“Attraversamento stabile dello Stretto di Messina e dei Collegamenti Stradali e Ferroviari sui versanti Calabria e Sicilia”

Osservazioni tecniche di approfondimento sulla presenza di faglie attive e capaci sui luoghi interessati al progetto

INDIVIDUAZIONE DELLE FAGLIE ATTIVE E CAPACI PRESENTI NELLA ZONA DI CANNITELLO INTERESSATA DAL PROGETTO

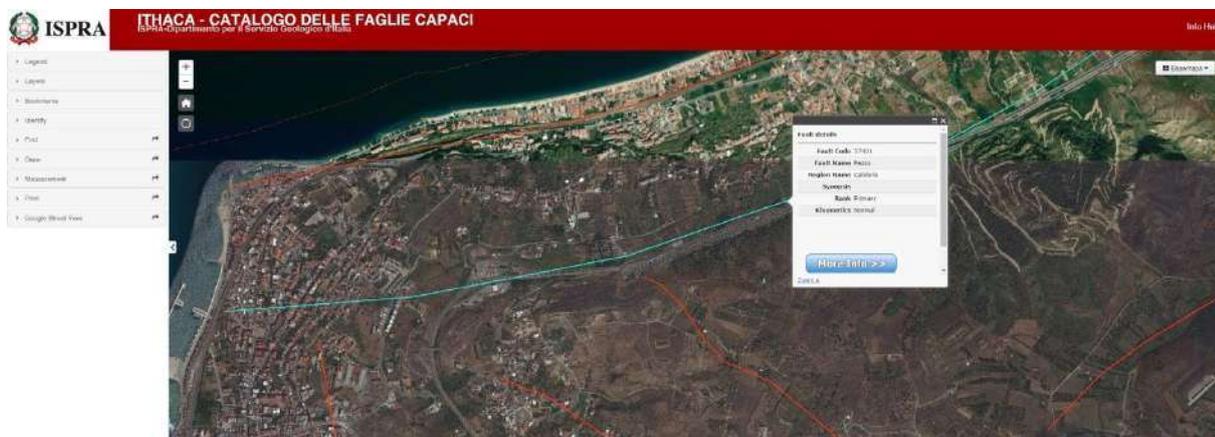
Quanto visualizzato dalle immagini satellitari ricavate dalla mappa interattiva, data la scala e l'approssimazione delle linee, deve essere verificato nel dettaglio come esplicitato nelle conclusioni della presente relazione.
